*Załącznik Nr 9  
do SIWZ  
rad. Nr 1*

**OPINIA 76/2014**

Z wyników przeprowadzonych oględzin – ekspertyzy urządzeń ogrzewczo – kominowych

**Bydgoszcz ul. Kapliczna 15/3  
Pani Zwiefka Mirosława  
/szkie załączono/**

UL. KAPLICZNA 15/3 I PIĘTRO

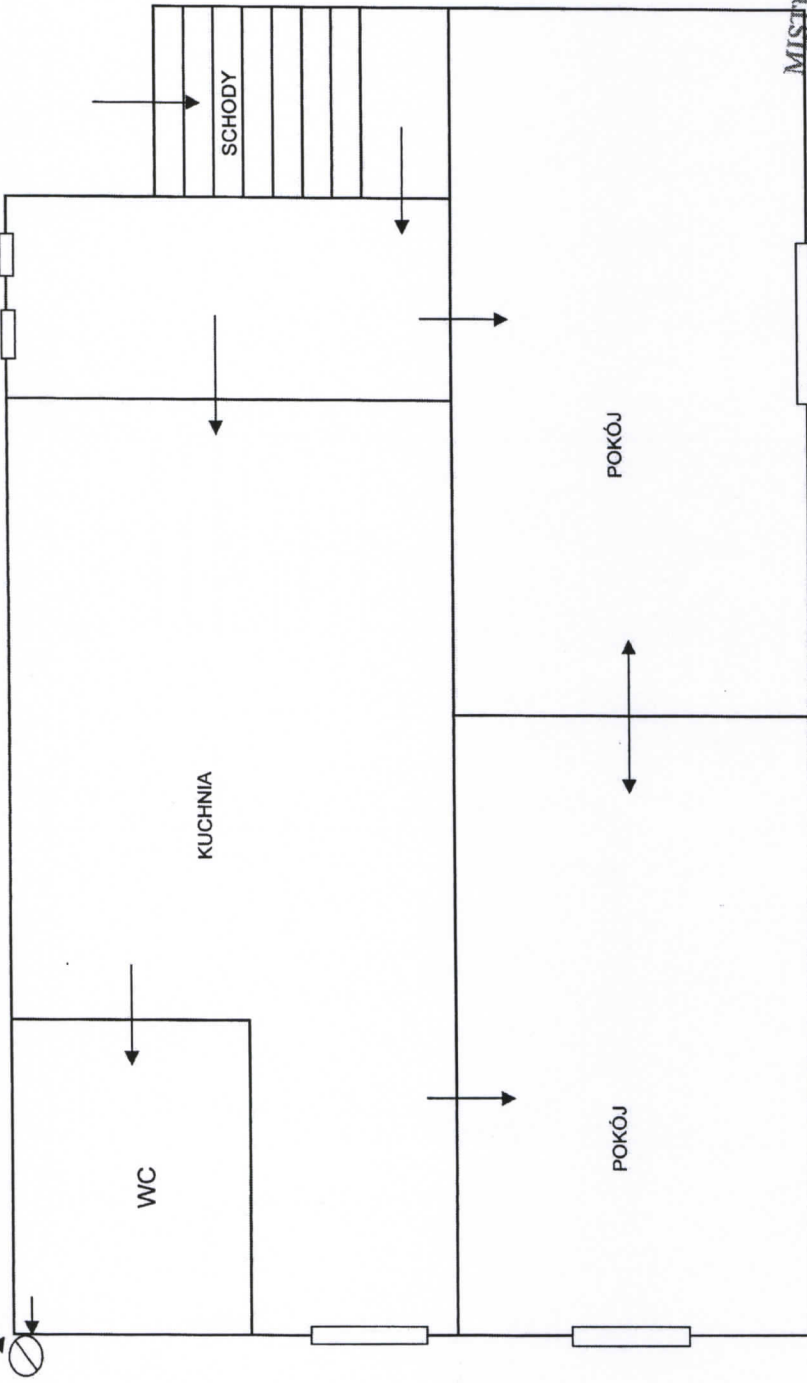
1. Lokator proponuję WC w kuchni.
2. Wentylację należy wykonać jako rurę dwupłaszczową o śred wew 150 mm i długości 2,50 m z odstojnikiem wody
3. W/w przewód wentylacyjny przebiegać będzie po części zewnętrznej budynku.

rura dwupłaszczowa o śred wew 150 mm i dł min 2,50 m z odstożnikiem wody
